REALIZZAZIONE DI URBANIZZAZIONI PRIMARIE  
NEL PIANO DI ZONA DELLA NUOVA 167,  
2° E 3° TRIENNIO.

## PERIZIA DI VARIANTE N.2

RELAZIONE TECNICA GENERALE DELLA  
DIREZIONE LAVORI

**OGGETTO:** Variazioni progettuali "Appalto integrato per l'affidamento della redazione della progettazione definitiva, esecutiva, del coordinamento della sicurezza in fase di progettazione e realizzazione delle urbanizzazioni primarie nel piano di zona 167 – 2° e 3° triennio. – contratto n. 438 di rep del 26/06/2015".

TRATTA STRADALE 11 – TRA VIA DEGLI ULIVI E TRATTA 71 DOVE NON E' STATO POSSIBILE COLLOCARE LE ALBERATURE PREVISTE IN PROGETTO. IN QUESTA SITUAZIONE PER LA PRESENZA DEGLI ARMADIETTI STRADALI NON È STATO NEANCHE POSSIBILE COLLOCARE IL PERCORSO TATTILE.

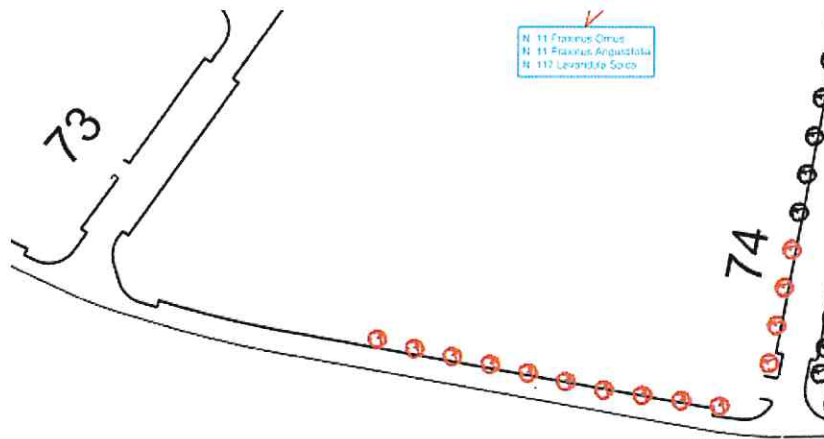
TRATTA 71 – PREVISIONE DI ALBERATURE SUL MARCIAPIEDE LATERALE DELLA LARGHEZZA DI CIRCA 1,5 MT. CON SOTTOSERVIZI E CANTINATI.

TRATTA 11 – TRA L TRAVERSE 71 E 72 CON MARCIAPIEDE DI CIRCA 60 CM CHE VEDE LA PRESENZA DI SOTTOSERVIZI DOVE NON E' STATO POSSIBILE COLLOCARE NEANCHE IL PERCORSO PER GLI IPOVEDENTI.

TRATTA 30

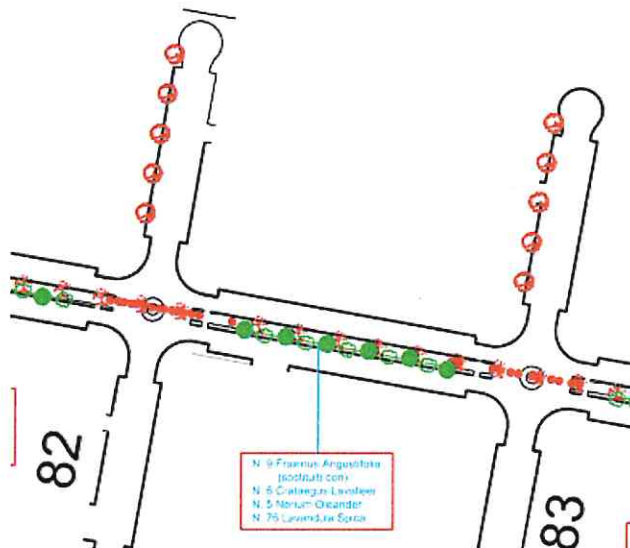
MARCIAPIEDE SULLA TRATTA 30 - TRA LA TRATTA 73 E 74 – SUL QUALE ERRONEAMENTE ERA PREVISTA LA PIANTUMAZIONE DI ALBERATURE

MARCIAPIEDI SULLE TRATTE 82 E 83 DOVE E' STATO IMPOSSIBILE PORRE A DIMORA LE ALBERATURE PREVISTE IN PROGETTO

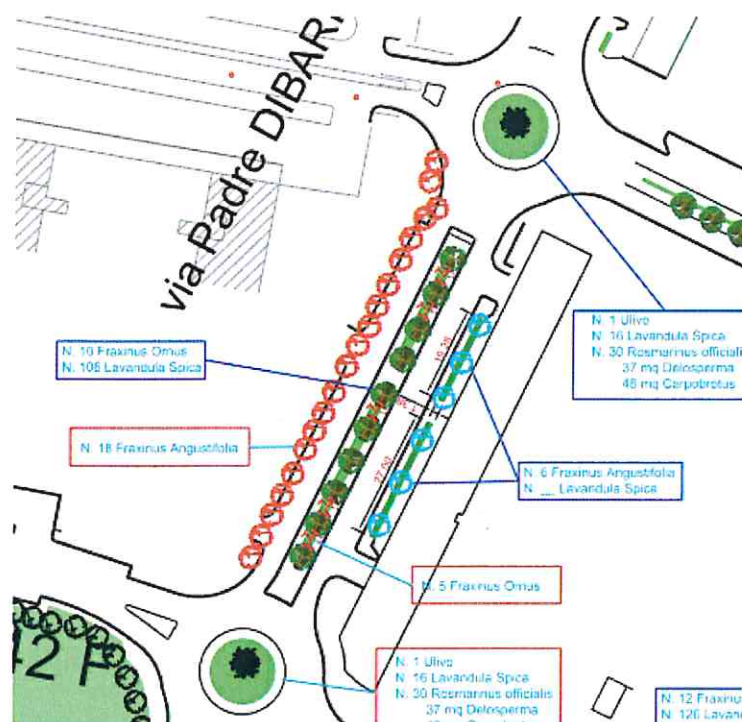
MARCIAPIEDI SULLA TRATTA 20 TRA LE TRATTE E 84 E 103 DOVE E' STATO IMPOSSIBILE PORRE A DIMORA LE ALBERATURE PREVISTE IN PROGETTO

## Asse 20

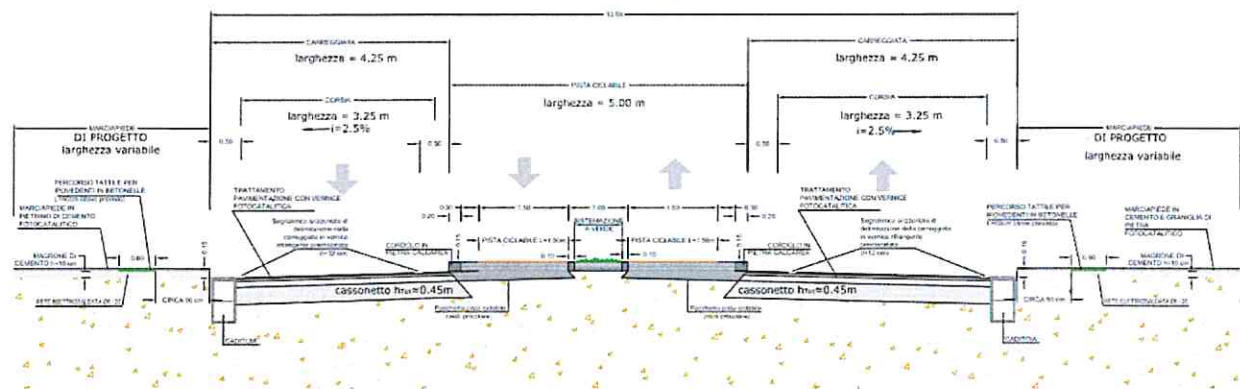
Il progetto esecutivo approvato, prevedeva la realizzazione per l'asse 20 di una fascia di verde centrale con due piste ciclabili laterali a unico senso di marcia. La larghezza della fascia di spartitraffico di progetto era pari a circa 5,00 mt. Sui luoghi le larghezze non hanno consentito di realizzare quanto previsto in progetto, in quanto, da verifiche effettuate in loco la larghezza dello spartitraffico residuo, lasciando le corsie laterali di progetto, in corrispondenza del civico 83 è pari a mt. 3,70 (eliminazione della fascia di verde), in corrispondenza del civico 37 è pari a mt. 3,95 (fascia di verde di 60 cm). Per questa ragione, al posto di realizzare le piste ciclabili separate dalla fascia di verde centrale, si è optato per l'unica soluzione possibile che è stata quella di realizzare una pista ciclabile a doppio senso di marcia della larghezza di 2.5 mt e una fascia di verde laterale della larghezza circa 60 cm, per un primo tratto, questa è stata eliminata nel secondo tratto per motivi di spazio.

Nella fascia di verde realizzata lateralmente, per la vicinanza alla carreggiata stradale, l'Impresa è stata costretta a mettere a dimora essenze con dimensioni più contenute di quelle previste in progetto, come l'oleandro, al fine di non invadere la corsia stradale e non creare pericoli per la circolazione.

TRATTA 20 REALIZZATA PRIVA DI VERDE STRADALE.

TRATTA CON FASCIA DI VERDE LATERALE DELLA LARGHEZZA DI CIRCA 60 CM CON LA MESSA A DIMORA DI OLEANDRI.

**Area sulla tratta 70 interessata da versamenti di terreno scavato dalle fondazioni e materiali di cantiere**

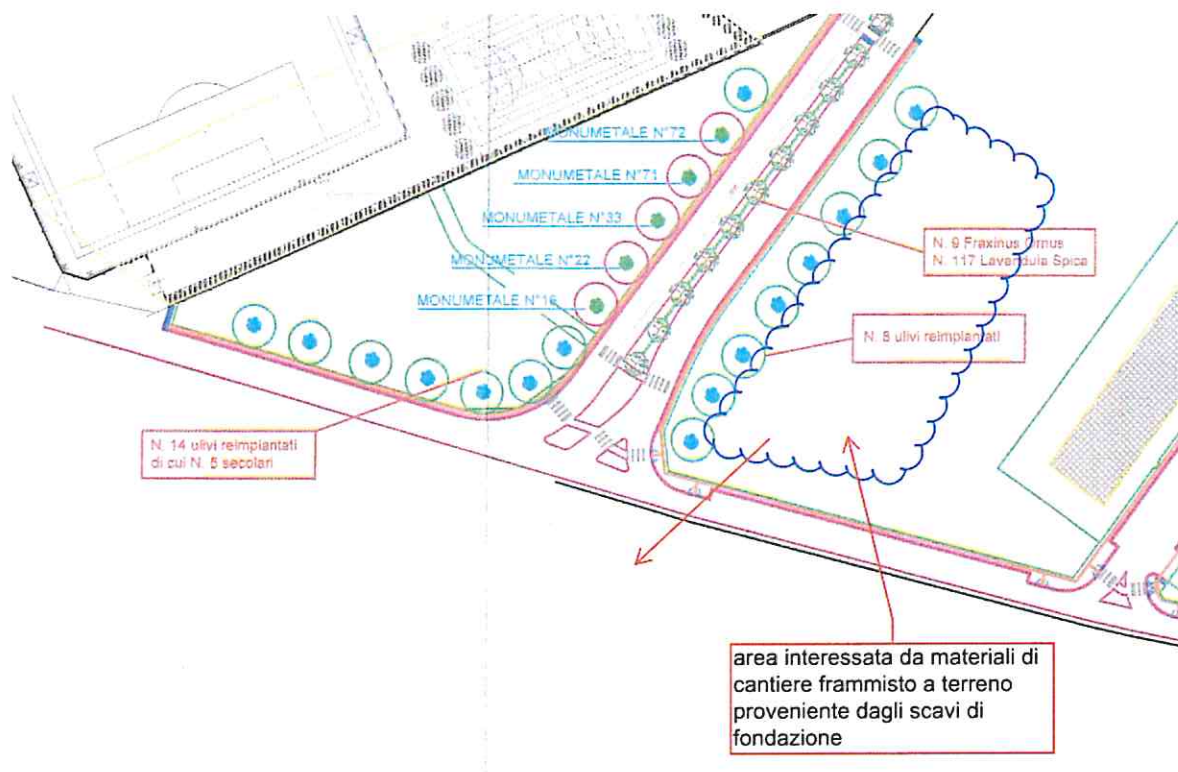
Sulla tratta 70 in corrispondenza del reimpianto degli alberi di ulivo effettuato sono presenti dei cumuli di materiale provenienti da scarichi abusivi di terreno proveniente dagli scavi di fondazione delle palazzine e da scarti di materiali edili. Considerato che la piantumazione degli ulivi era indirizzata a valorizzare l'area circostante si è deciso di rimuovere i cumuli di materiale presenti, in loco per dare maggiore decoro al quartiere, ed evitare che il sito continui a essere ancora assoggettato a scarico di materiale di risulta. Dell'area è stato effettuato un rilievo con il computo dei volumi che viene allegato alla perizia.

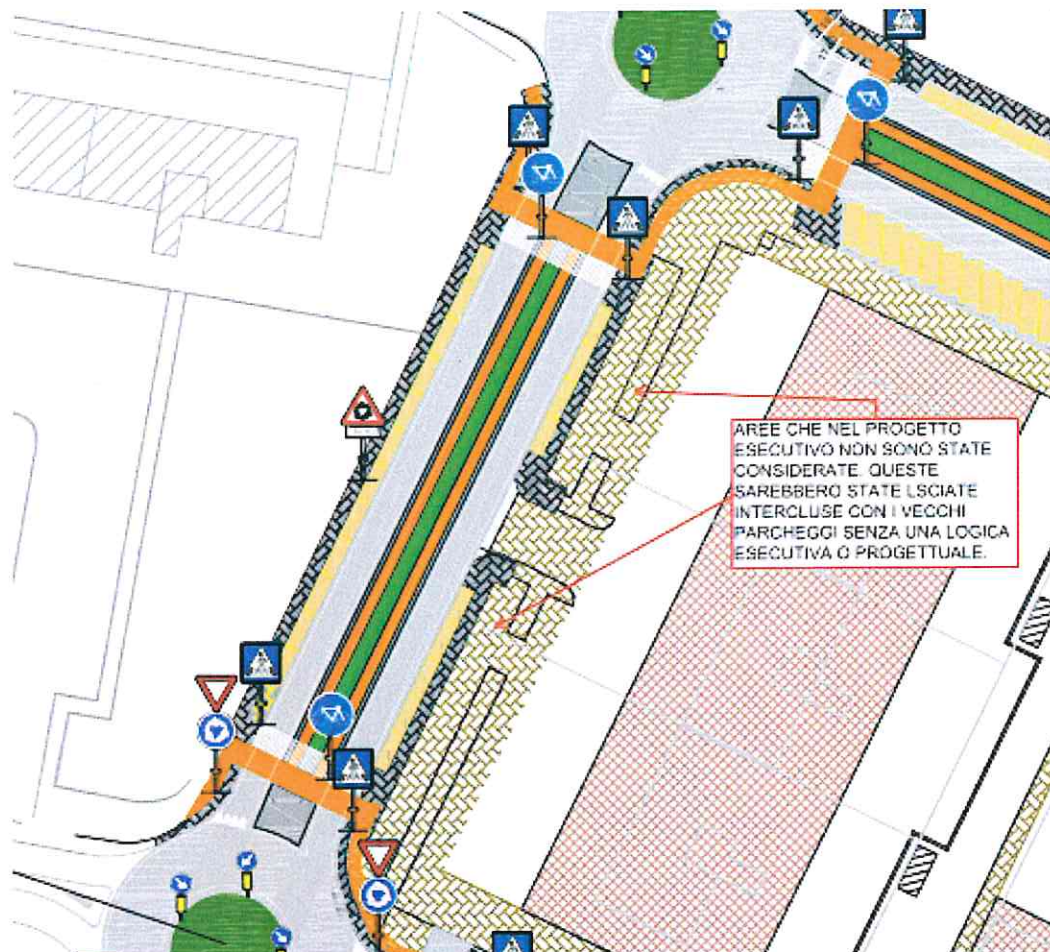
In progetto, la rotonda sulla tratta 103 doveva essere rifatta con tre porzioni di tratti stradali confluenti (vedi grafici allegati). In considerazione che dal punto di vista estetico-funzionale non è mai conveniente lavorare su porzioni di tratte stradali, anche perché vi sono percorsi tattili, piste ciclabili e nuovi marciapiedi che si interromperebbero immotivatamente al centro delle tre tratte senza una giustificazione tecnica. In accordo con il Responsabile del procedimento è stato deciso di non eseguire le lavorazioni previste in quanto non risultavano congruenti con il contesto circostante. Pertanto si ritiene di eliminare il rifacimento.

In corrispondenza della tratta 62 in occasione della realizzazione delle rampe di attraversamento stradale è stato sistemato un cordone marciapiedi che si presentava dissestato con pericolo di inciampo per i pedoni e il rifacimento del tappetino stradale.

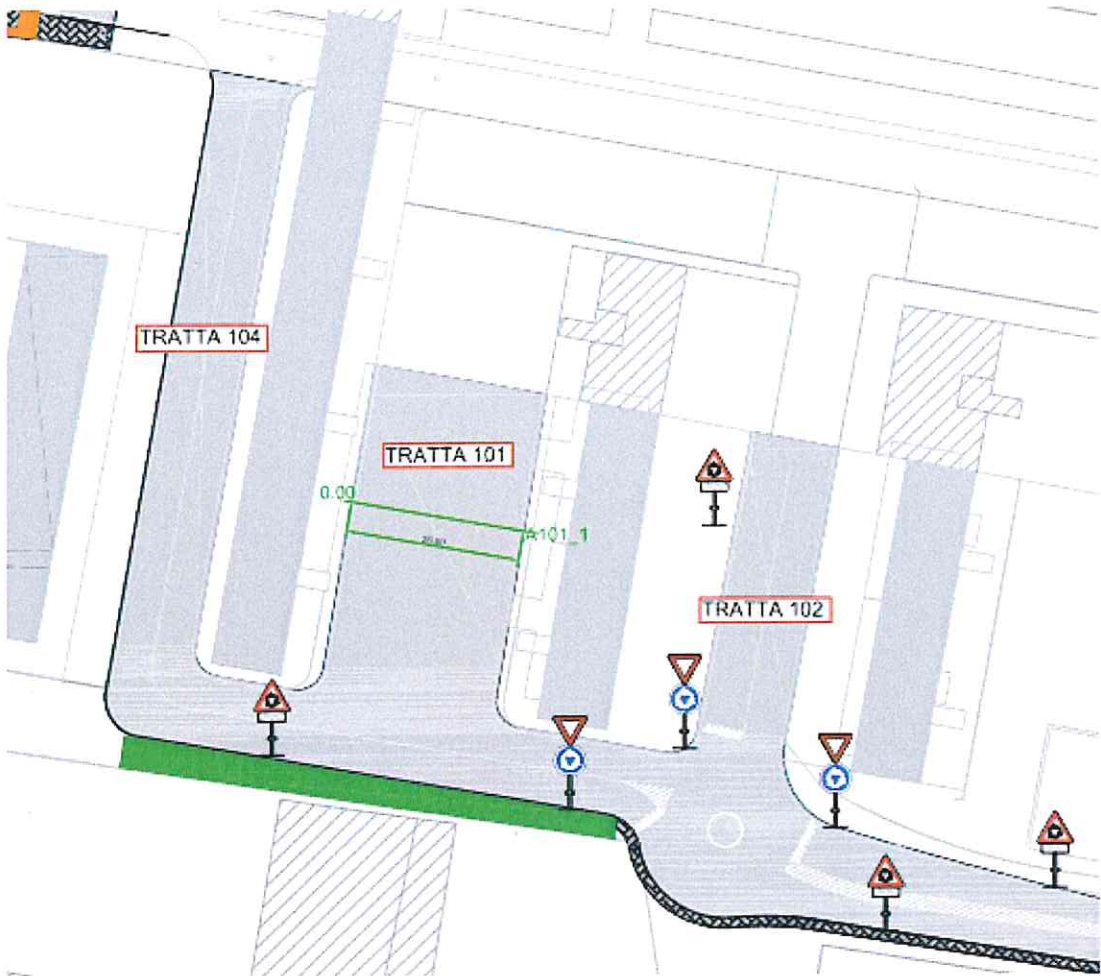
Le previsioni progettuali prevedevano la realizzazione di nuovi marciapiedi a chiusura dei parcheggi esistenti sulla strada senza la demolizione dei marciapiedi dei parcheggi preesistenti, lasciando aree che, per le dimensioni non potevano utilizzarsi in nessuna maniera. In più, i vecchi marciapiedi avrebbero ostacolato il regolare deflusso delle acque creando ristagni e accumulo di sporcizia. Stessa situazione, con criticità differenti nel primo tratto. L'impresa, tenendo conto delle criticità, ha condiviso le scelte e le proposte dell'Amministrazione.

La rete rossa della foto delimita il nuovo marciapiede di progetto che veniva posto a chiusura delle aree di parcheggio esistenti lungo la tratta stradale, non prevedendo ulteriori lavorazioni. Queste aree sarebbero restatese intercluse prive di destinazione secondo le previsioni del progetto esecutivo. La variazione effettuata ha consentito di allargare il parcheggio interno a ridosso degli edifici rendendo coerente l'intervento di sistemazione delle urbanizzazioni che rappresentava l'oggetto dell'appalto integrato.
